Dodatek č. 1 KE SMLouvĚ O DíLO

Smluvní strany se dohodly na následujících změnách ustanovení Smlouvy o dílo na akci „Revitalizace objektu D, Krajská zdravotní, a.s., Masarykova nemocnice v Ústí nad Labem, o.z.“ ze dne 3. 5. 2017.

Identifikace stavby: „Revitalizace objektu D, Krajská zdravotní, a.s. – Masarykovy nemocnice Ústí nad Labem, o.z.“

Schémata obvodových stěn

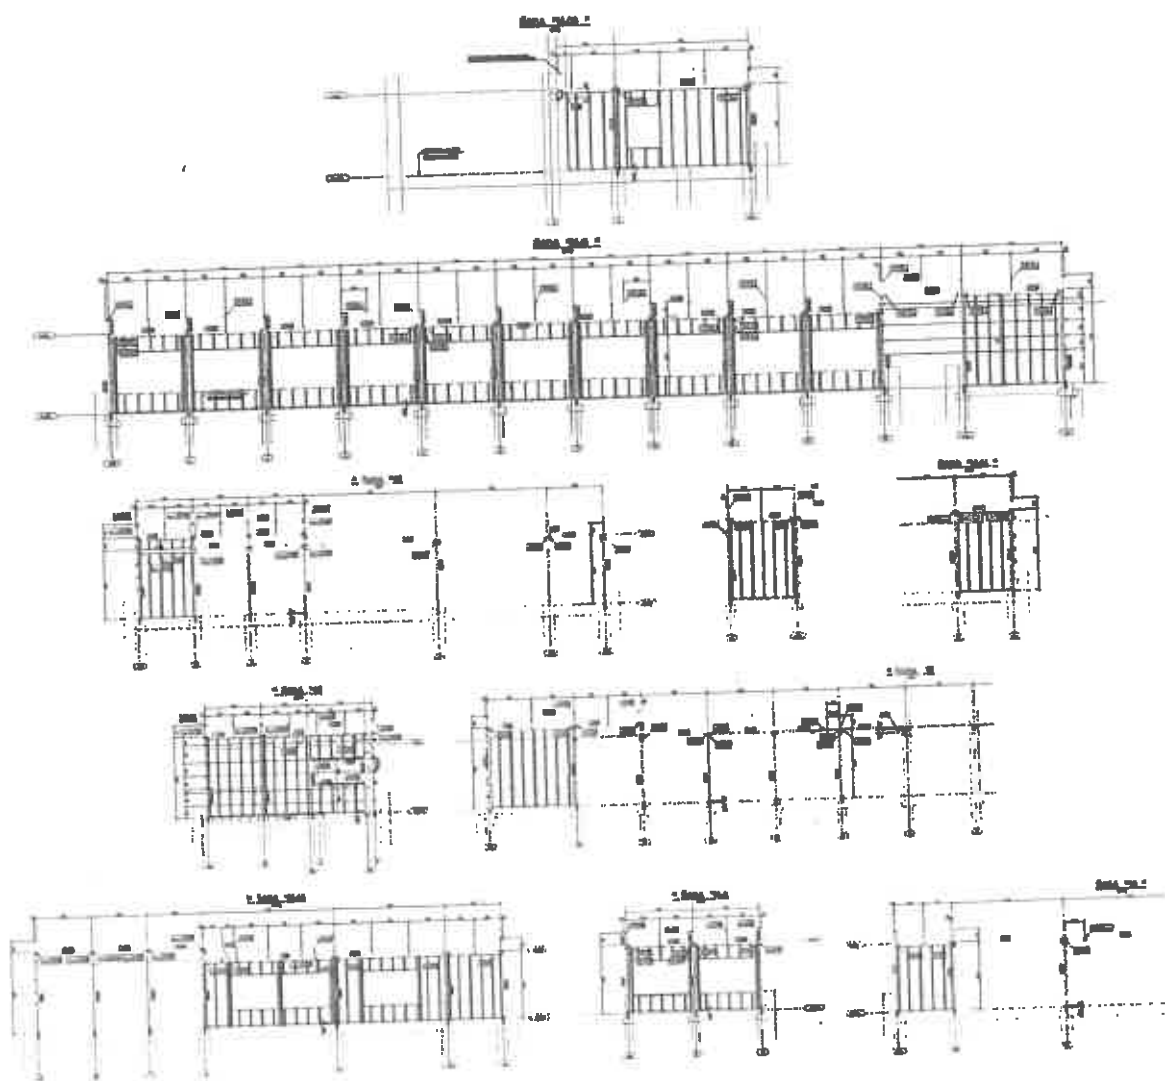
K montáži výplní otvorů a k montáži lehkého obvodového pláště je nutné opatřit střešní nástavbu nosným roštem z ocelových RY profilů 150 a 100. Do takto vzniklé nosné k-ce budou kotveny výplně otvorů a pomocné rošty obvodových stěn střešní nástavby. Položky dodávky a montáže těchto nosných profilů nejsou obsaženy v soupise prací, dodávek a služeb, které byly součástí zadávací dokumentace zadavatele.
